OPINIA TECHNOLOGICZNA

- Przebudowa sieci wodno-kanalizacyjnej, budowa kanalizacji deszczowej oraz budowa kanału technologicznego wraz z odtworzeniem drogi na ul. Warszawskiej w Radzynie Podlaskim (decyzja pozwolenia na budowę nr 85/2022 wydana przez Starostę Radzyńskiego w dniu 16.05.2022r);

- Przebudowa sieci wodociągowej oraz budowa kanału technologicznego wraz z odtworzeniem drogi na ul. Wyszyńskiego w Radzynie Podlaskim (decyzja pozwolenia na budowę nr 86/2022 wydana przez Starostę Radzyńskiego w dniu 16.05.2022r);

Część II - ul. Wyszyńskiego

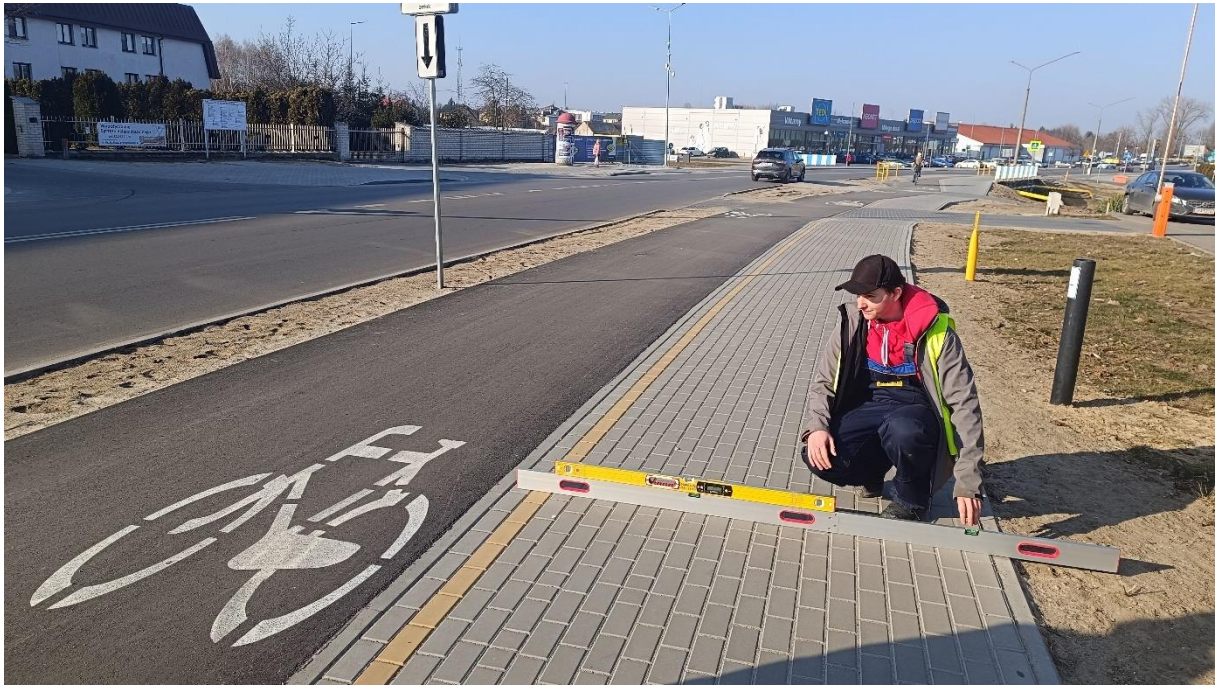
Spadek poprzeczny chodnika z betonowej kostki brukowej.

Wymagania wg STWiORB: 2,0% (+/- 0,3%).

Na odcinkach od km 0+320,00 do km 0+370,00 oraz od km 0+925,00 do km 1+130 strona lewa pomierzone spadki poprzeczne nawierzchni chodnika **wynoszą od 2,9 do 3,1 %**.

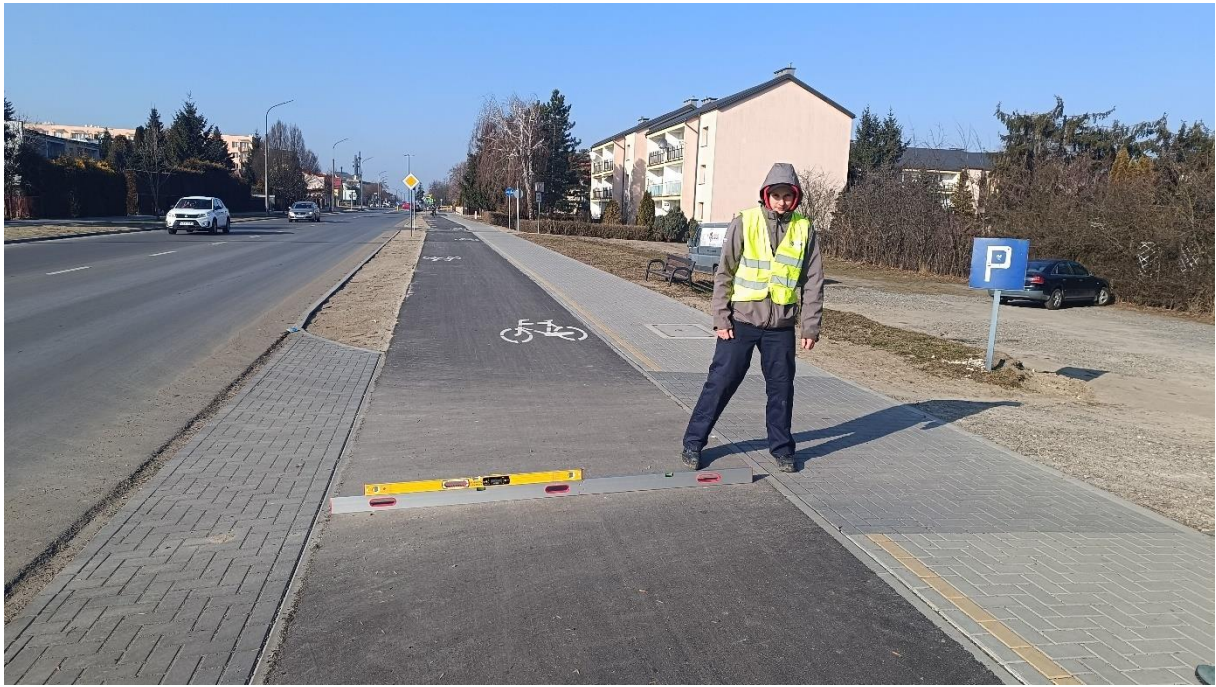
Spadek poprzeczny ścieżki rowerowej o nawierzchni bitumicznej.

Wymagania wg STWiORB: 2,0% (+/- 0,5%).

Na odcinku od km 0+853,00 do km 1+050,00 strona pomierzone spadki poprzeczne ścieżki rowerowej **wynoszą od 2,9 do 5,4 %**.

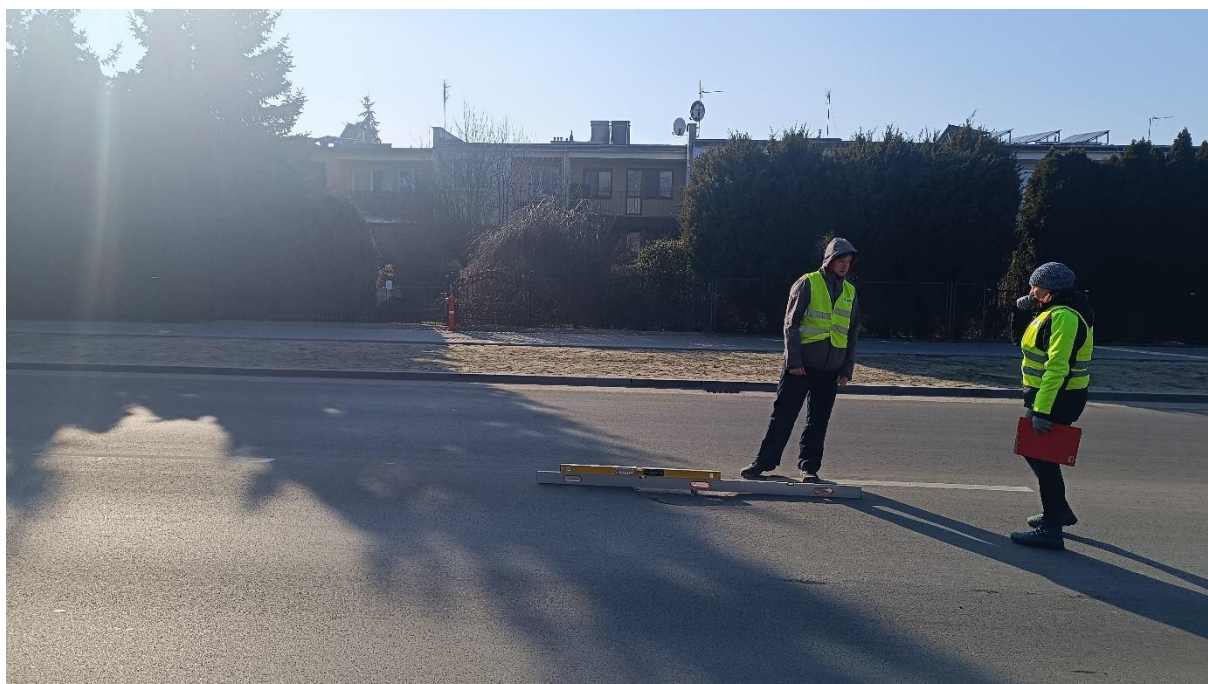
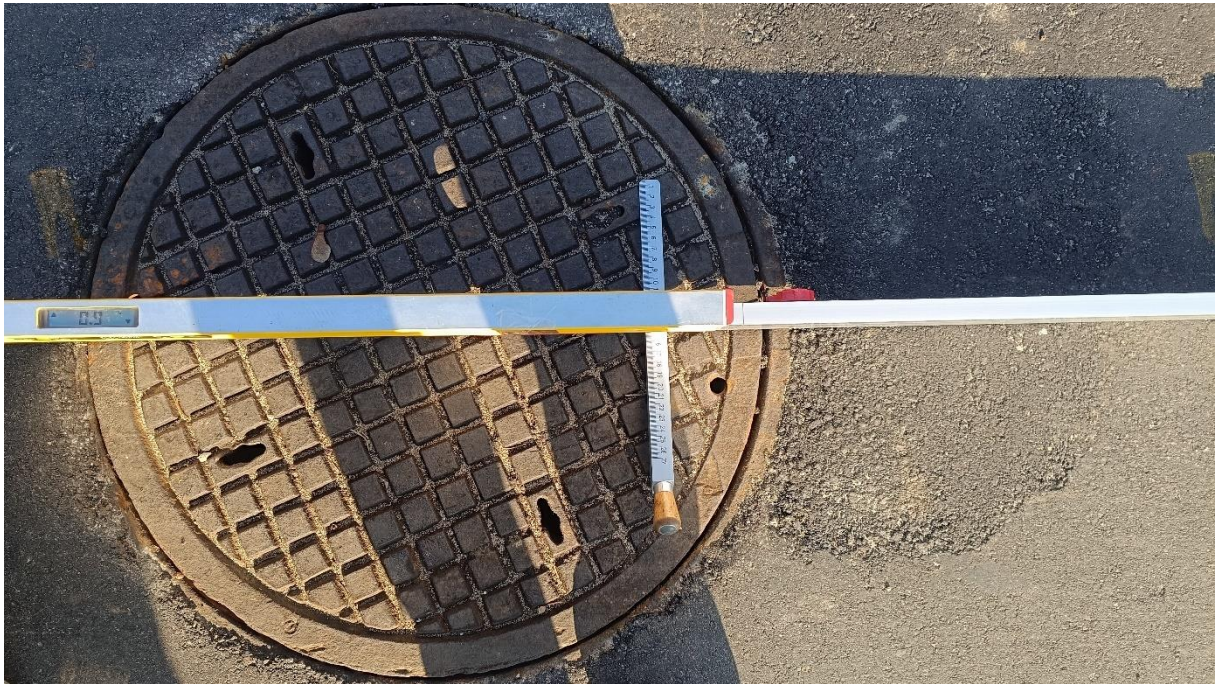
Pomiary równości włazów studni rewizyjnych oraz pokryw zasuw wodociągowych i zaworów gazowych.

Wymagania wg STWiORB: do 6 mm na jezdni głównej oraz do 9 mm na ścieżce rowerowej.

Na całym odcinku ulicy Wyszyńskiego występują za nisko posadowione w/w urządzenia.

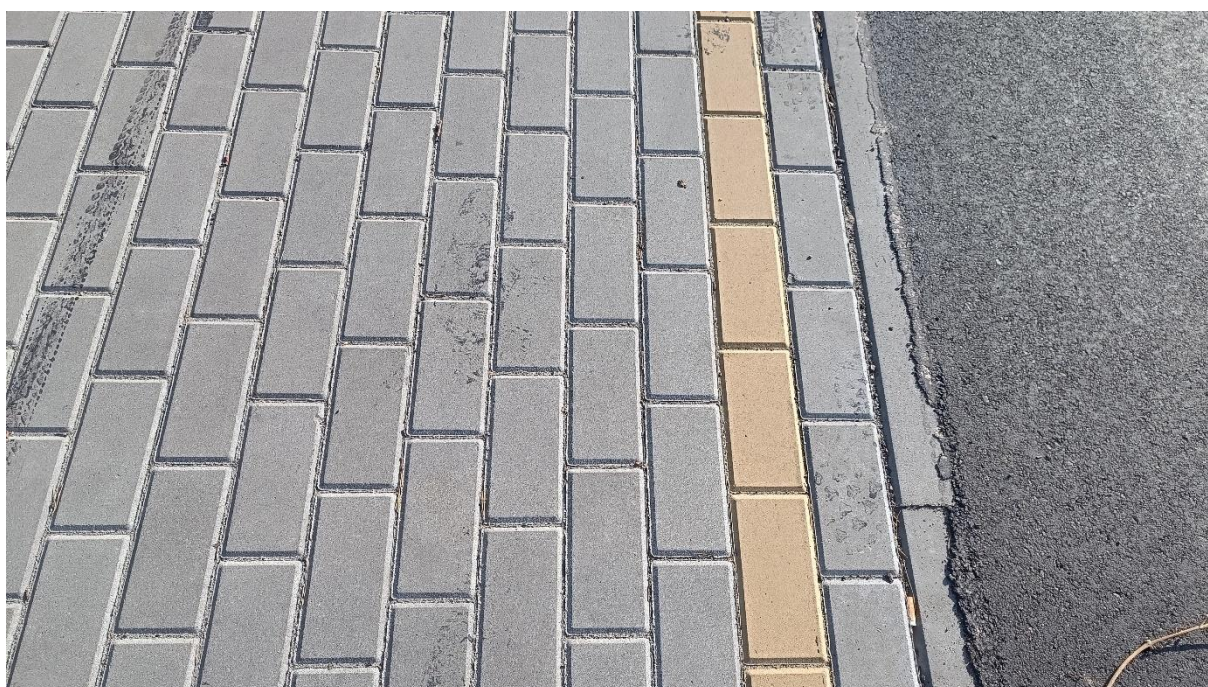
- Plamy asfaltu na nawierzchni ścieżki rowerowej. Powstały z powodu nadmiernego skropienia podłoża emulsją asfaltową. Powodują niebezpieczeństwo w postaci śliskości nawierzchni:

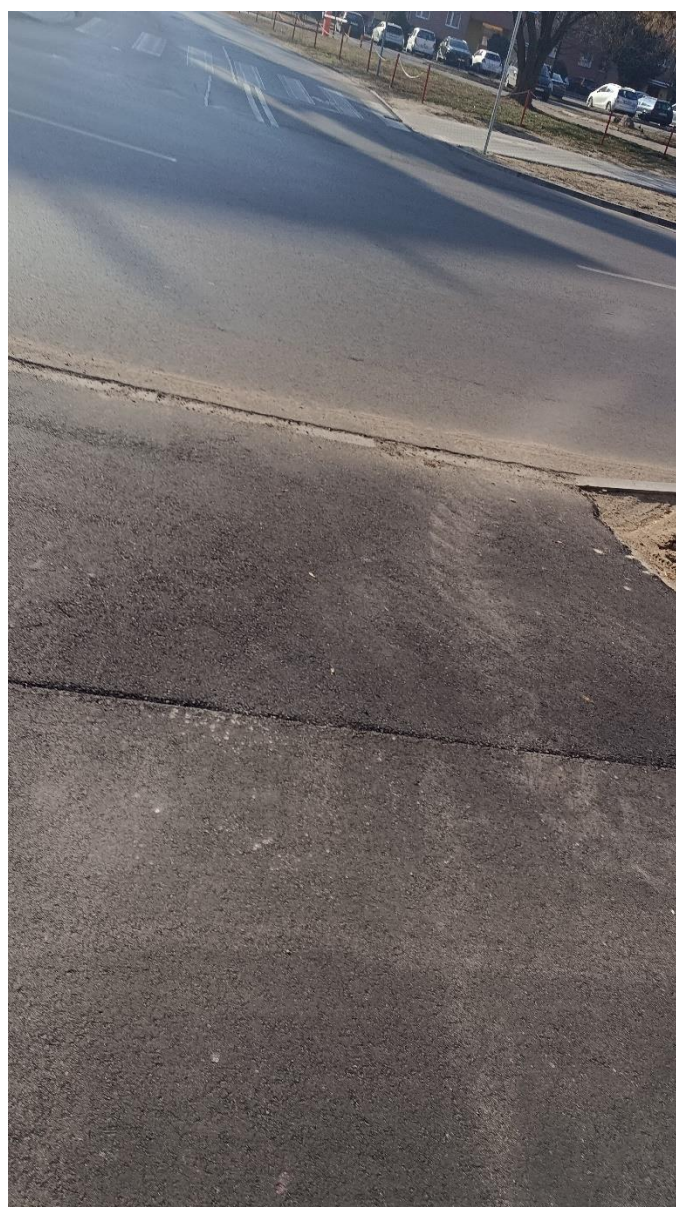
- Niedogęszczona mieszanka mineralno-asfaltowa, pokruszone obrzeża (w wyniku najechania walcem):

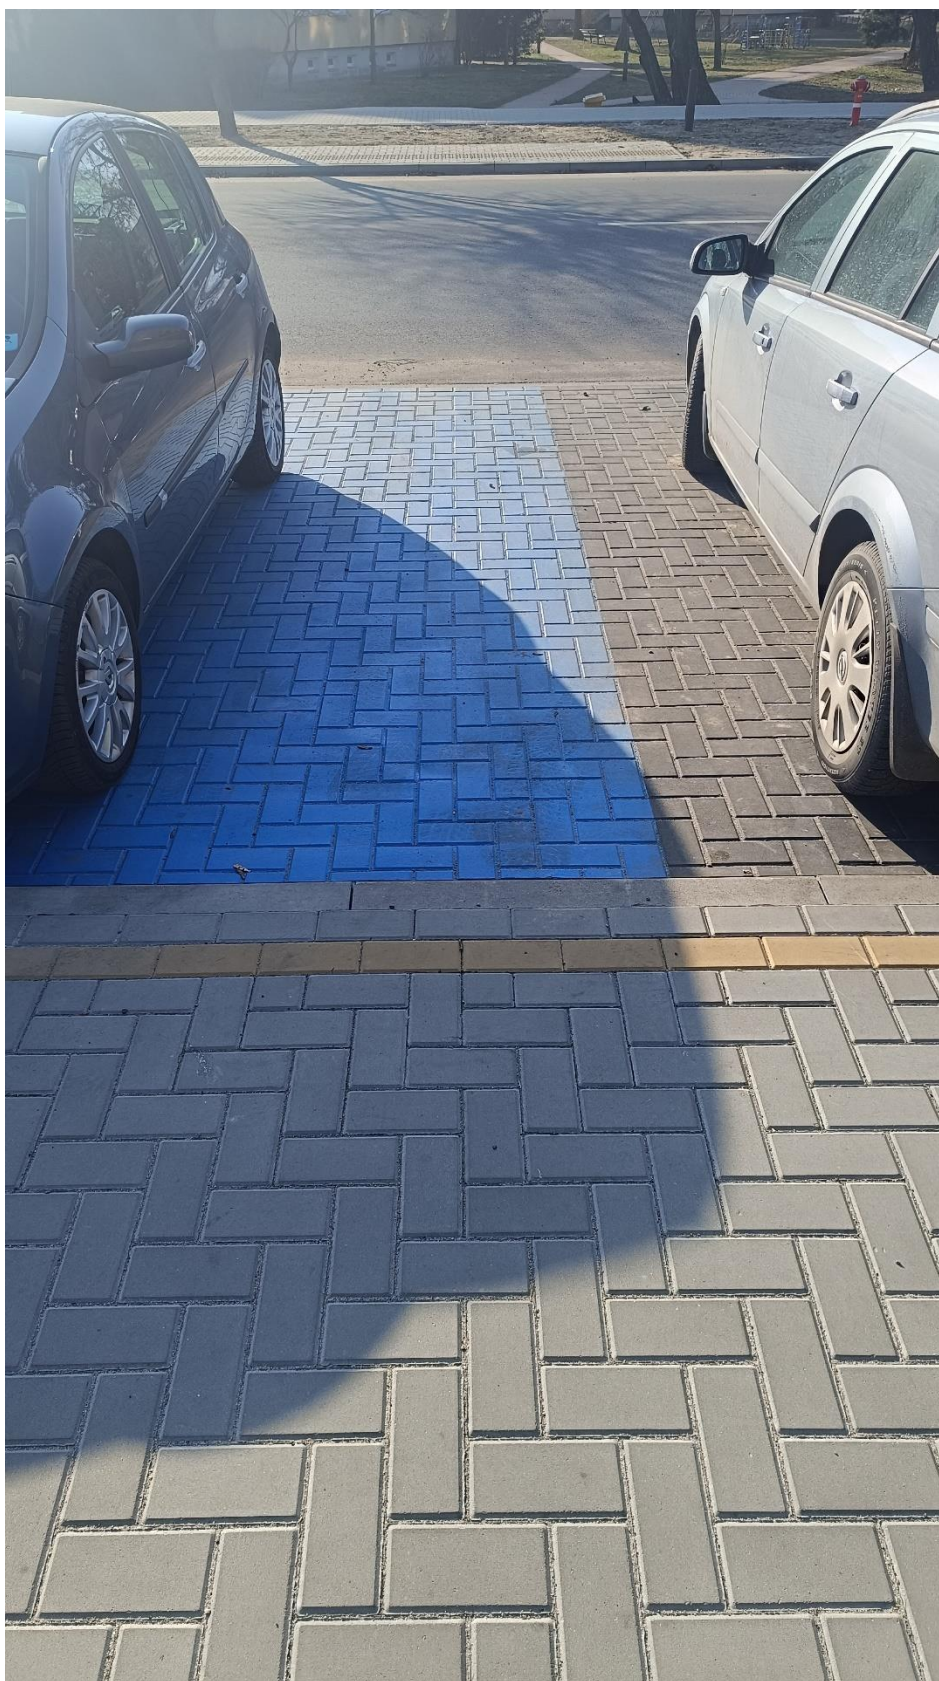
- Nawierzchnia ścieżki rowerowej dołożona ręcznie. Posiada zrakowacenia:

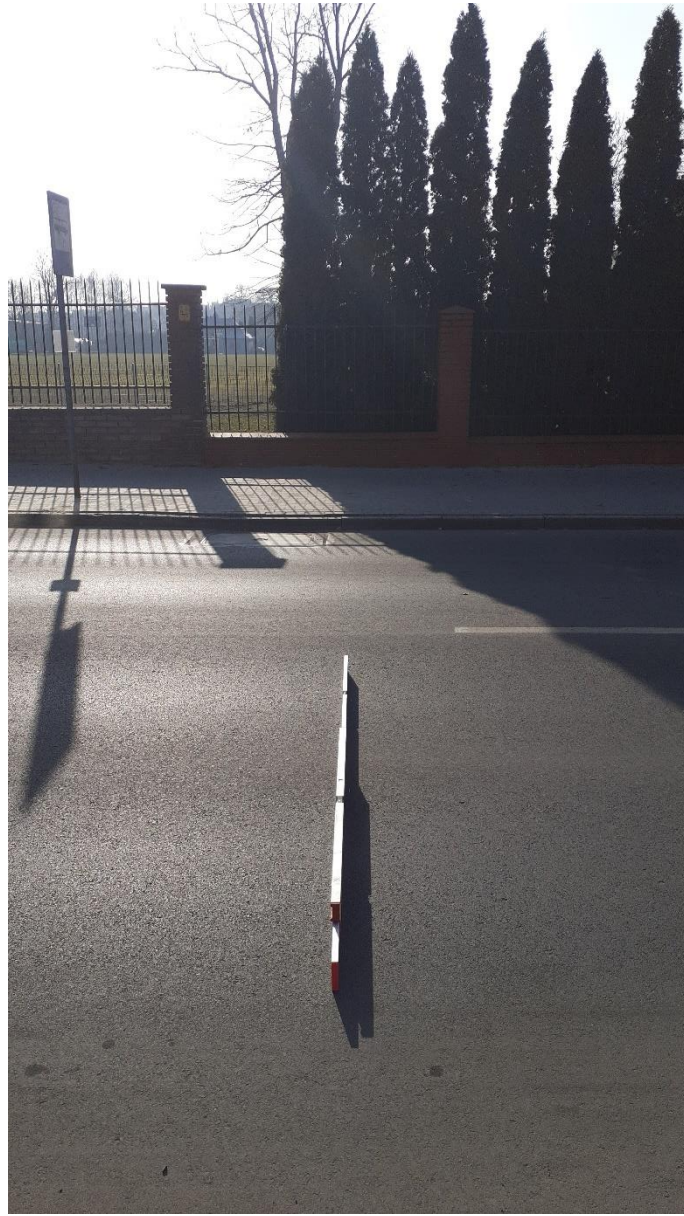
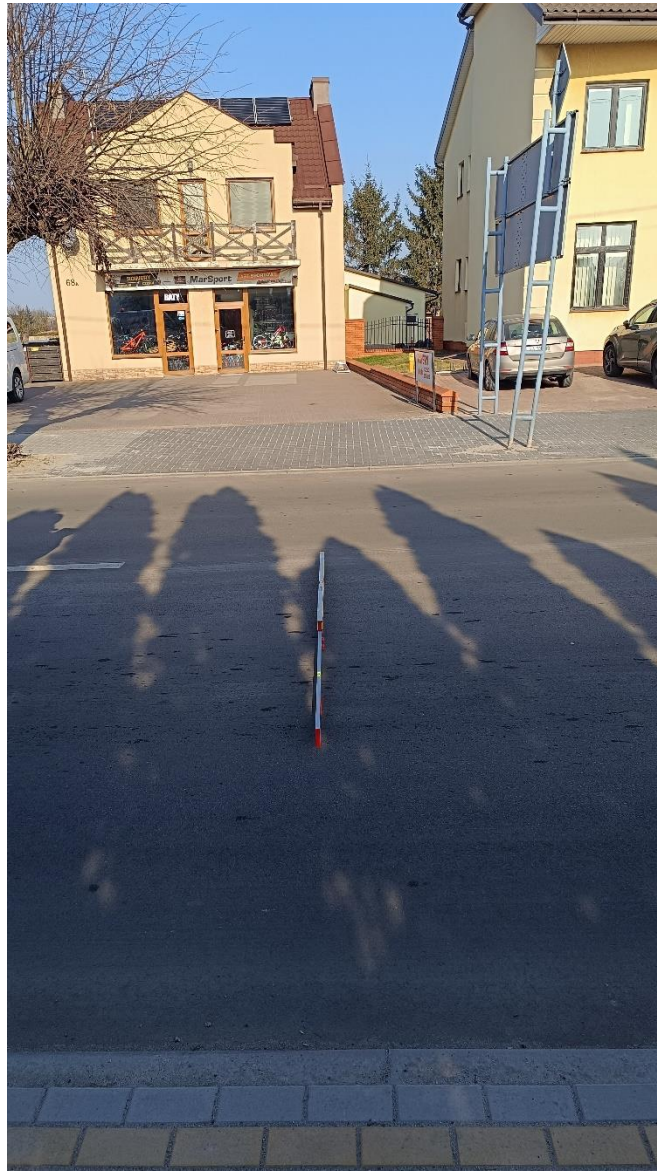
Spadek poprzeczny warstwy ścieralnej jezdni głównej o nawierzchni bitumicznej.

Wymagania wg STWiORB: 2,0% (+/- 0,5%).

Na odcinku od km 0+560,00 do km 0+892,45 strona lewa i prawa pomierzone spadki poprzeczne warstwy ścieralnej jezdni głównej **wynoszą od 2,7 do 4,4 %**.

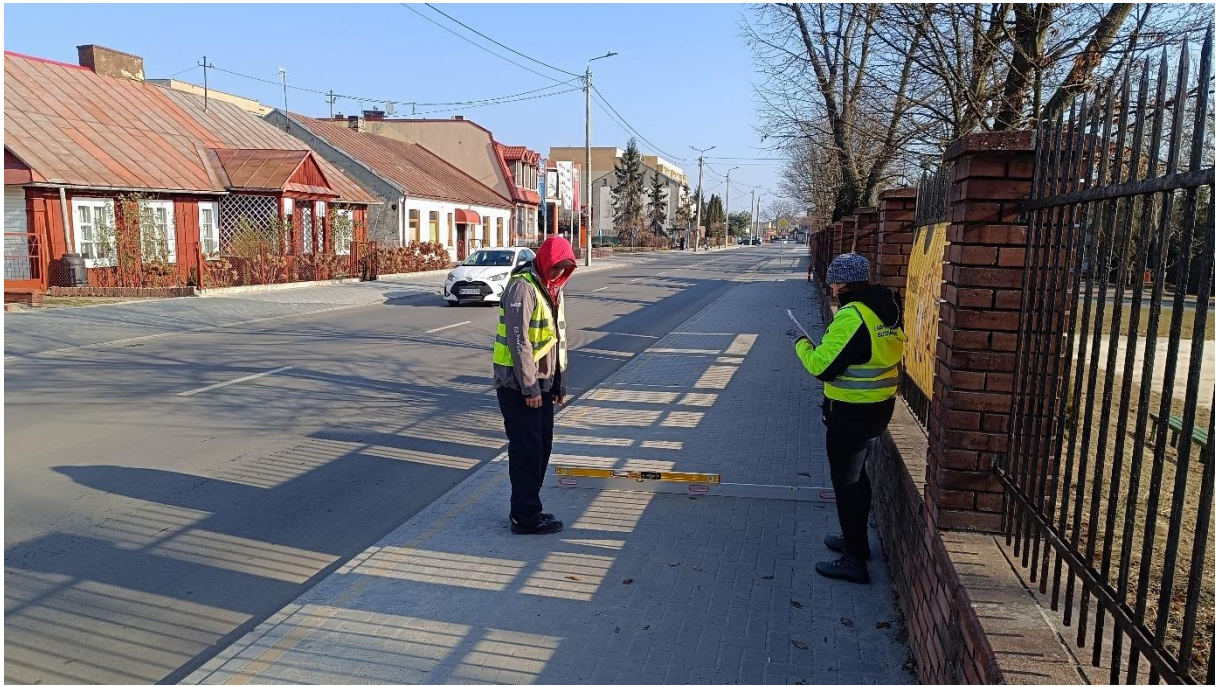
Spadek poprzeczny chodnika z betonowej kostki brukowej.

Wymagania wg STWiORB: 2,0% (+/- 0,3%).

Na odcinku od km 0+560,00 do km 0+892,45 strona lewa i prawa pomierzone spadki poprzeczne nawierzchni chodnika **wynoszą od 2,7 do 7,0 %**.
